INA Service-Info

Overgang naar elastische multiriem

Spanrol 531 0503 10 is niet langer nodig

Fabrikanten: Fiat, Iveco

Figuur 1: Hulpaggregaataandrijving tot motornummer 0113089 met spanrol

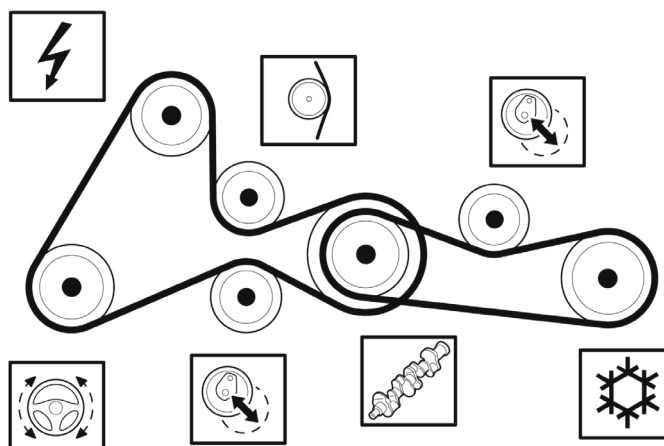
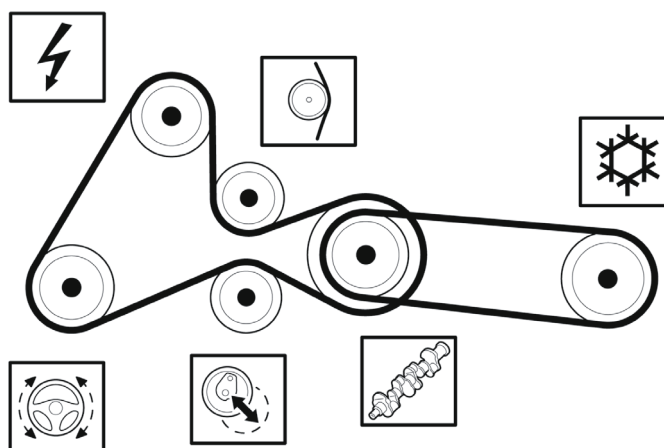
In de hulpaggregaataandrijving voor de aircocompressor gebruiken de vermelde voertuigfabrikanten vanaf motornummer 0113090 een elastische multiriem. Daardoor valt de spanrol weg die vereist was voor de klassieke multiriem.

Motoren tot motornummer 0113089 kunnen tijdens het onderhoud eveneens worden omgebouwd naar de elastische multiriem FB4EPK903. Ook in dit geval is dan geen spanrol vereist.

De elastische multiriem voldoet volledig aan alle technische eisen en kan ook probleemloos worden gemonteerd bij motoren tot motornummer 0113089. Bij omschakeling naar een elastische multiriem mag in geen geval een spanrol worden gemonteerd!
